Bebauungsplanänderung

07-Ä01

„Brudermann-Paulitsch“

Marktgemeinde Leutschach
an der Weinstraße

Plan Nr.: BPL 07-Ä01/LEU 15/01

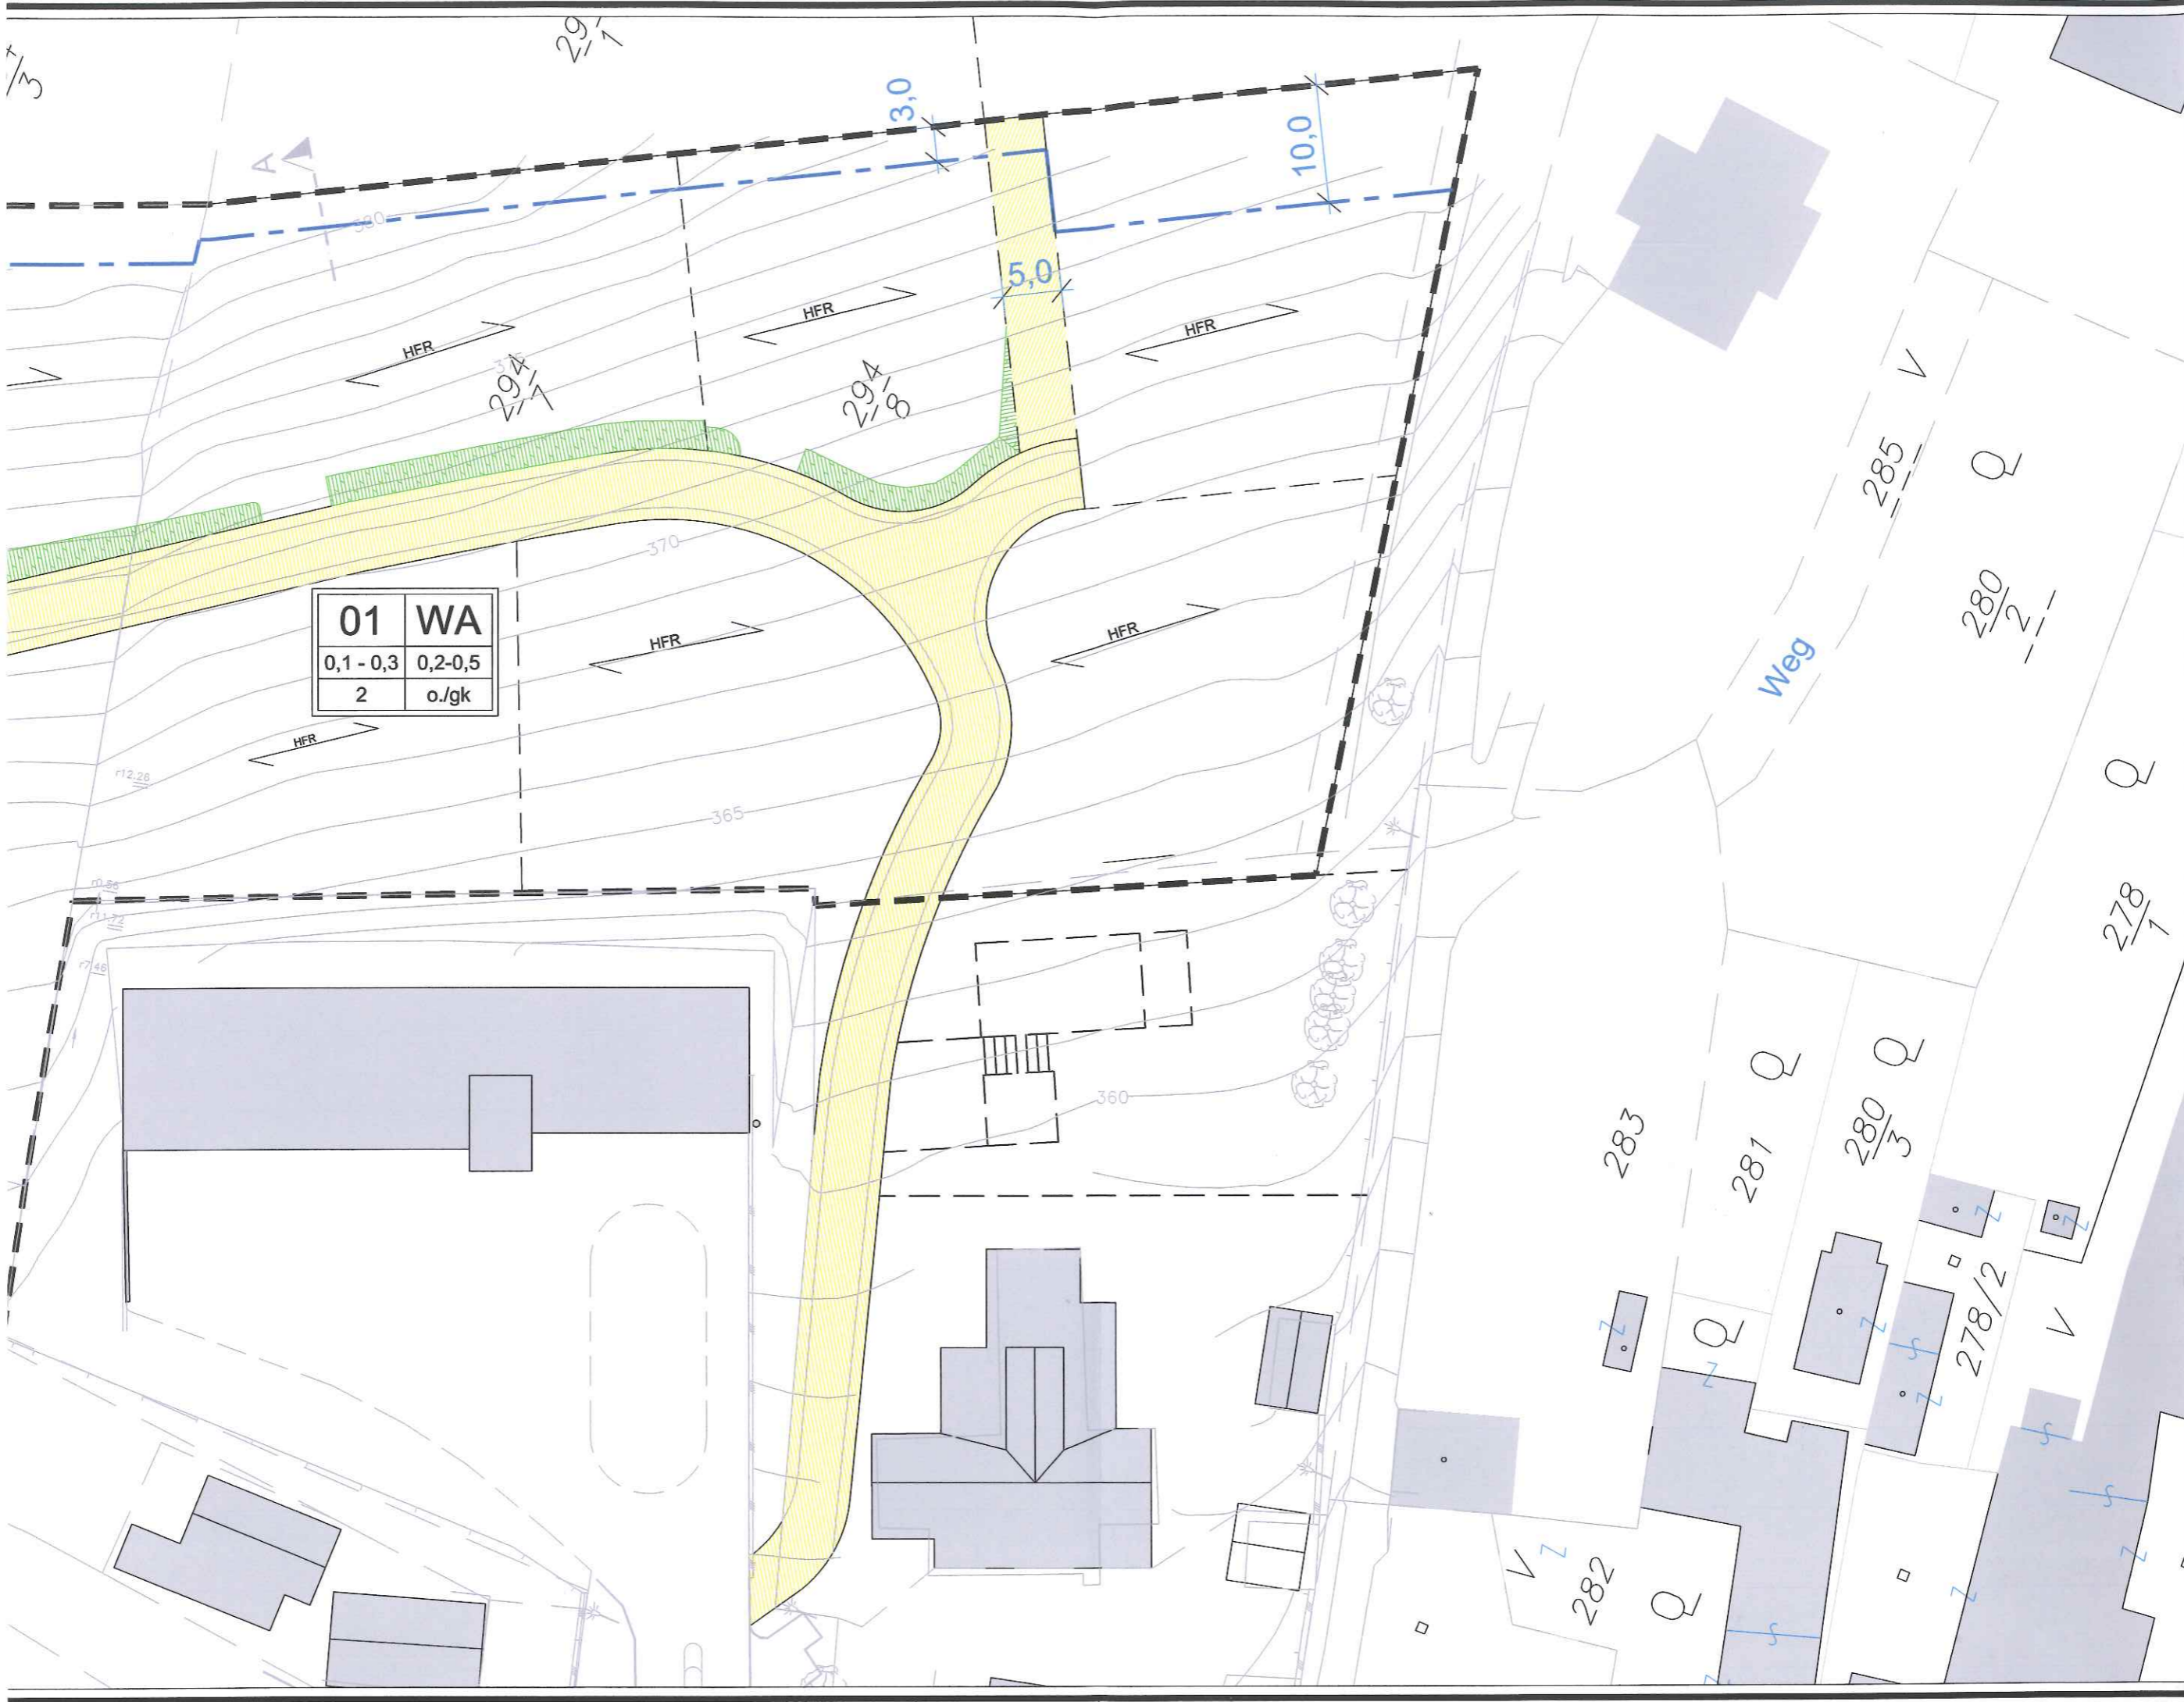
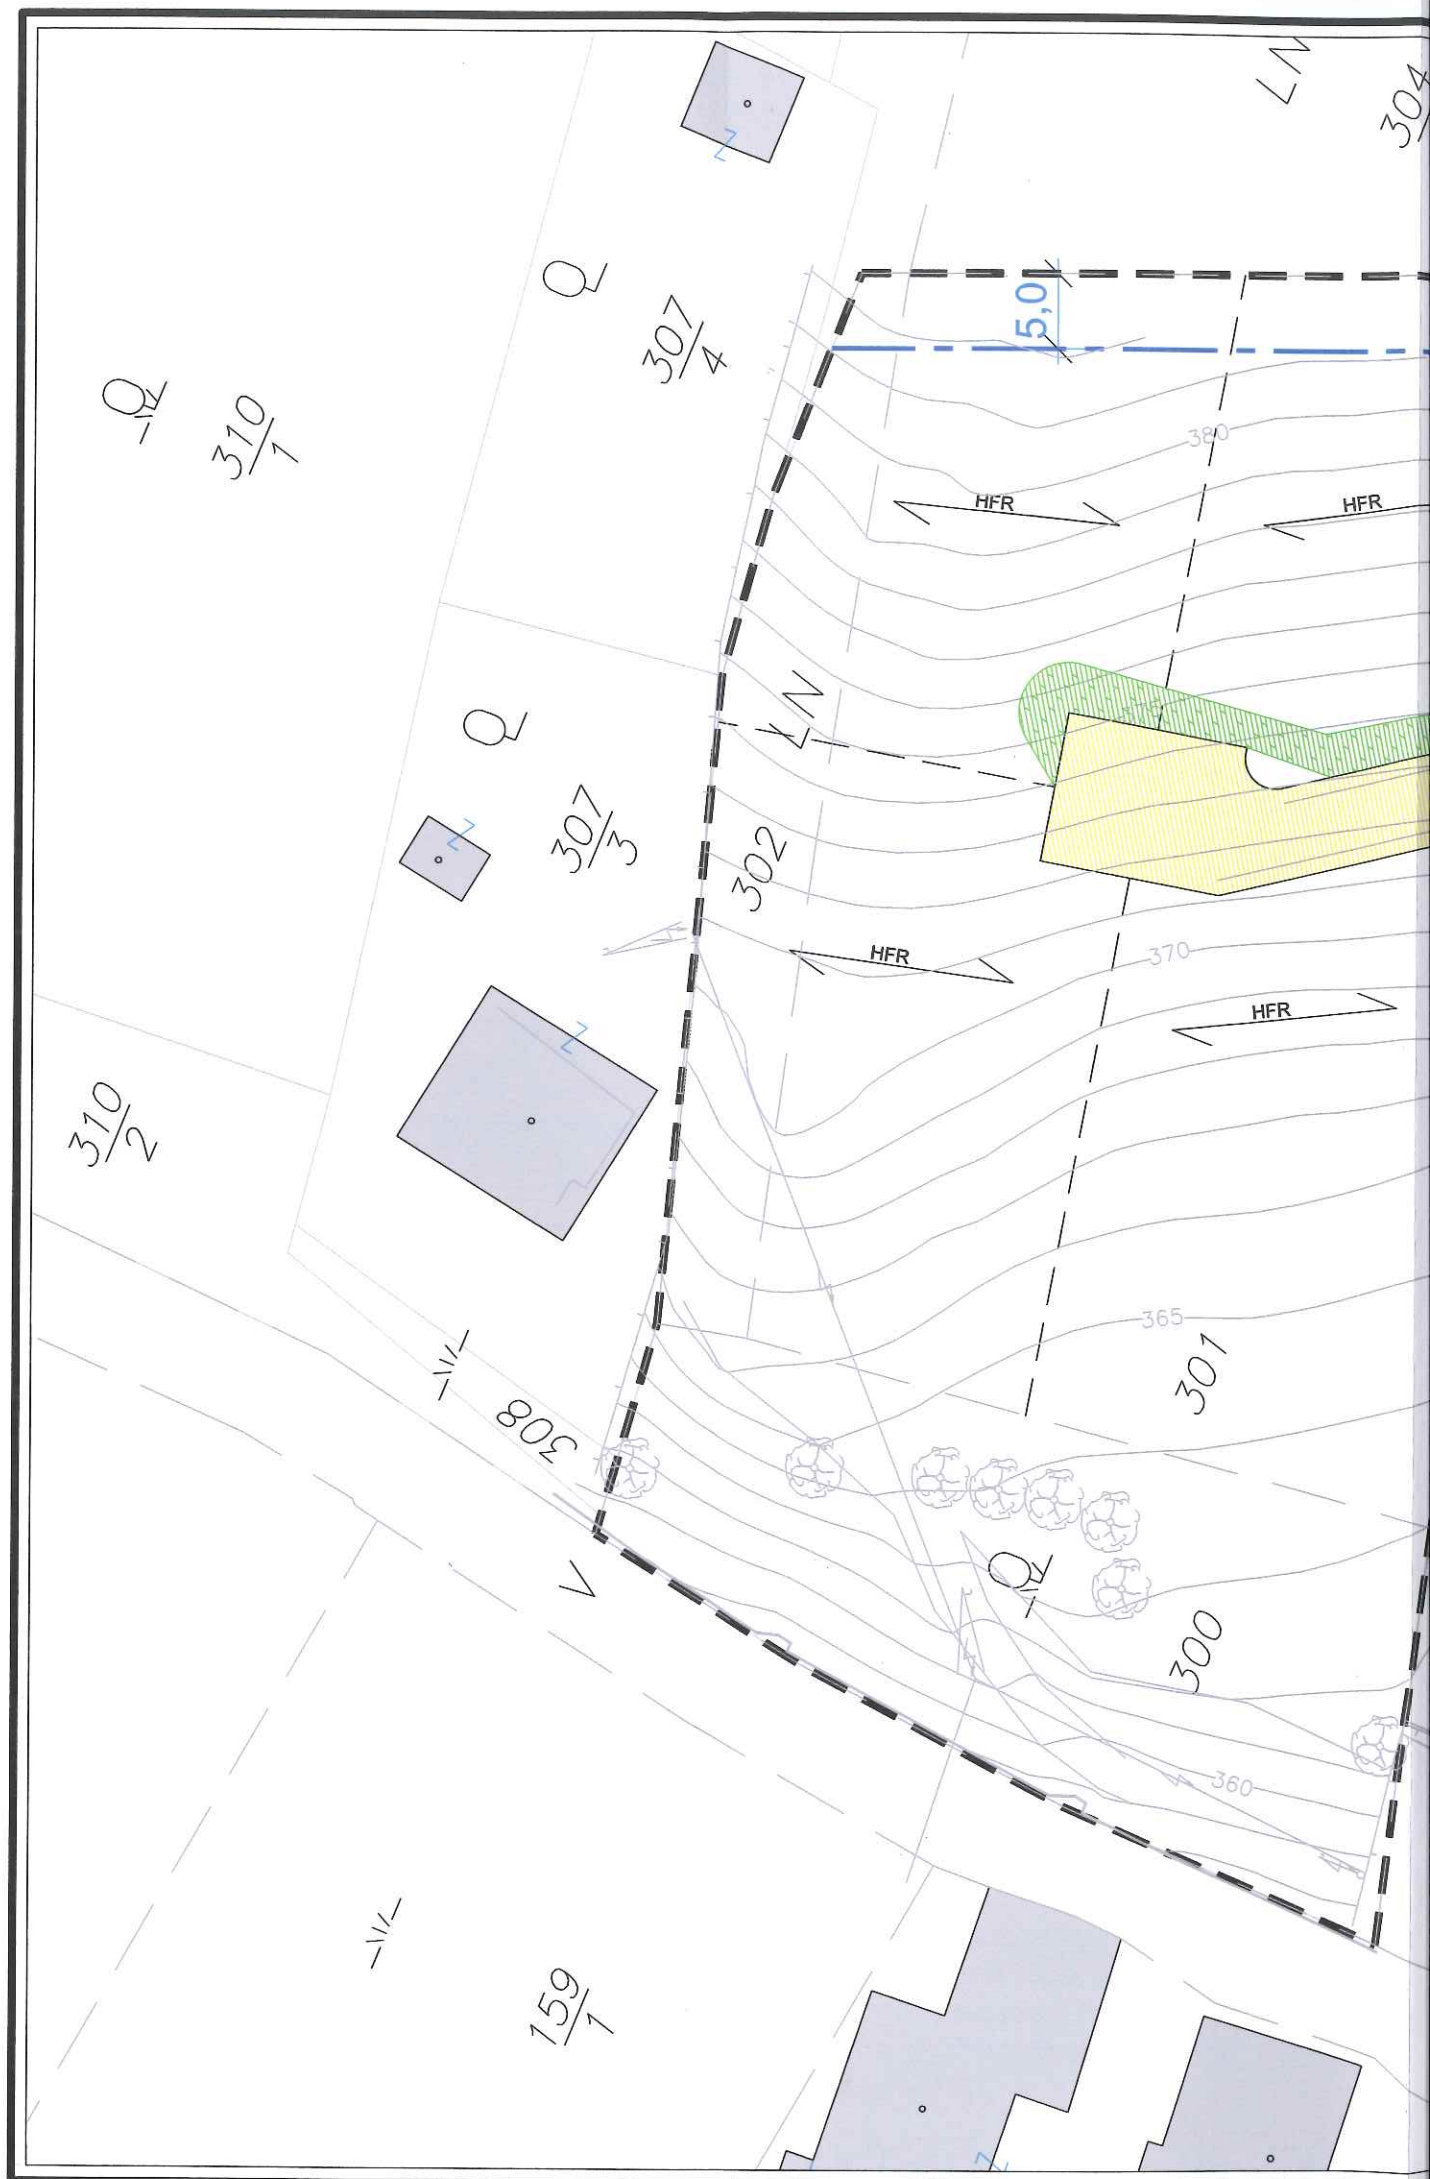
- a) Im Bereich des östlichen, als Stichstraße ausgeführten, Zufahrtsweges wird zur Sicherung einer Zufahrt zum Grundstück 296/4 eine Wegverlängerung nach Norden hergestellt.

- b) Im Bereich der Grundstücke 294/7 und 294/8 wird die Baugrenzlinie von 8,0m auf 3,0m nach Norden verschoben. Die Veränderung wird deshalb möglich, weil die nördlich angrenzende Parzelle 294/1 vom selben Grundeigentümer, wie die Grst. 294/7 und 294/8 erworben worden sind und damit für die durch Baumaßnahmen im Bebauungsplanbereich erforderlichen Geländeanpassungen ein wesentlich größerer Spielraum zur Schaffung eines harmonischen Geländeüberganges zum natürlichen Gelände hergestellt werden kann. Weiters kann durch die damit ermöglichte, abgestufte Baukörperstituierung eine lockerere und damit dem Orts- und Landschaftsbild besser entsprechende Einbettung in die Siedlungsstruktur von Leutschach erfolgen.

- c) Im Bereich der westlich angrenzenden Grundstücke 301 und 302 (*nördlich der Erschließungsstraße lt. Bebauungsplan*) wird die Baugrenzlinie zur Schaffung eines harmonischeren Überganges zur abgeänderten Baugrenzlinie ebenfalls geringfügig von 8,0m auf 5,0m angepasst.

Die Festlegungen lt. ursprünglicher Verordnung bleiben unverändert, lediglich der Rechtsplan Nr.: BPL07/LEU 11/01 wird **ersetzt durch den Rechtsplan Nr.: BPL07-Ä01/LEU 15/01**.

Zufahrtssituation über die B69

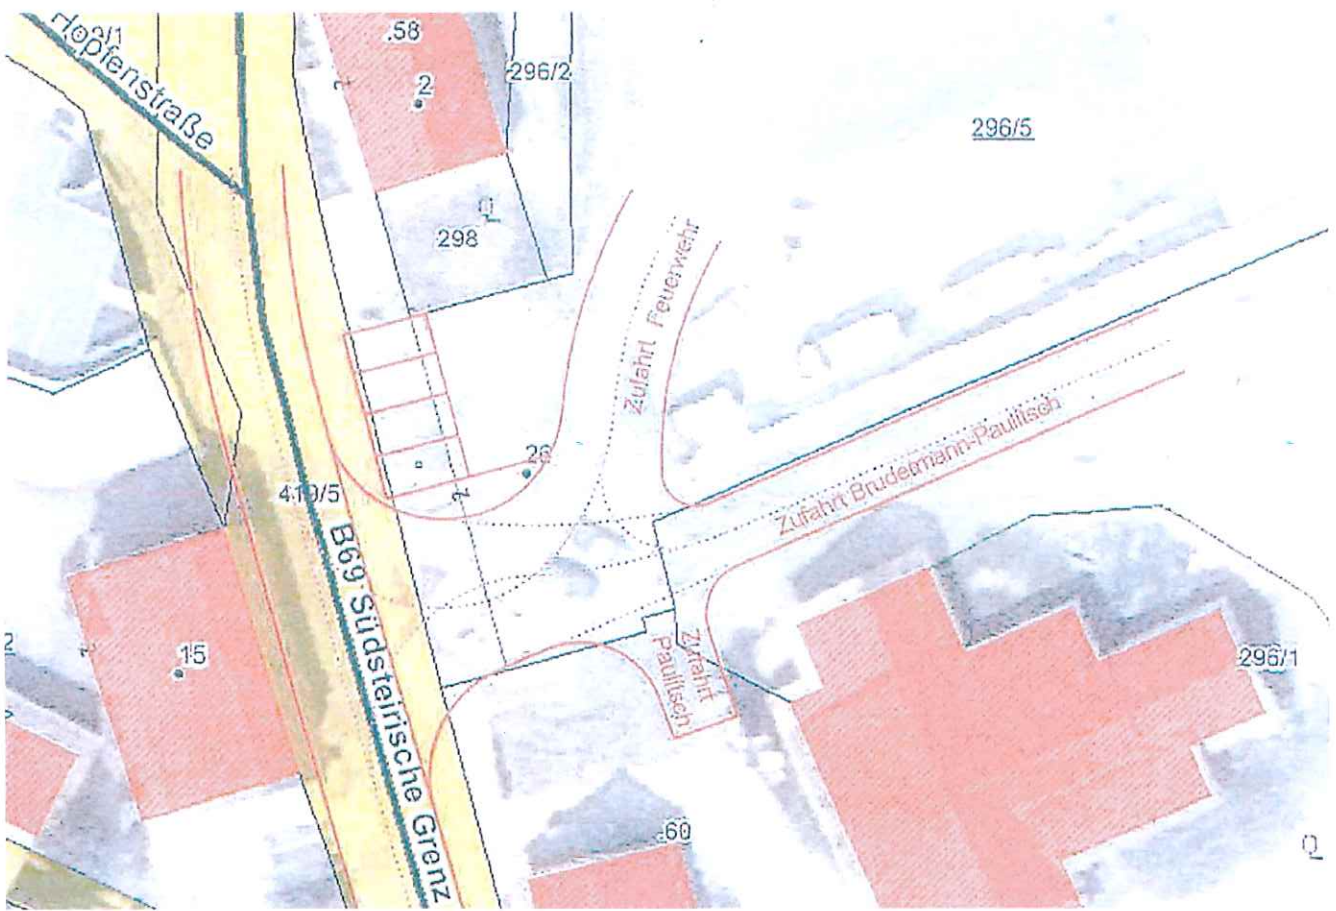
Im Verfahren 2011 wurde bereits die Forderung nach einer Zufahrtsregelung wie in der beiliegenden Skizze dargestellt erhoben. Diese Forderung wurde seitens der Gemeinde insofern bestätigt, als zugesagt wurde, bei einer Bebauung diese umzusetzen. Eine Bebauung hat inzwischen stattgefunden.

Es wird gefordert, im beabsichtigten neuen Bebauungsplan die Zufahrtssituation entsprechend der beiliegenden Skizze darzustellen und in weiterer Folge diese auch umzusetzen.

Die Einwendung sollte vom Gemeinderat aus fachlicher Sicht zur Gänze berücksichtigt werden, die zwischen der Gemeinde und der BBL besprochene Zufahrtssituation über die B69 wurde als Beilage in den Unterlagen eingefügt.

Die zwischen der BBL und der Gemeinde einvernehmlich festgelegte Zufahrtslösung von der B69 liegt außerhalb des Verordnungsbereiches des Bebauungsplanes "Brudermann-Paulitsch". Zur klareren Übersicht und leichteren Nachvollziehbarkeit wurde die von der BBL-Südweststeiermark übermittelte Skizze als eigene Beilage - mit Hinweis auf das Einwendungsschreiben - dem Rechtsplan angefügt.
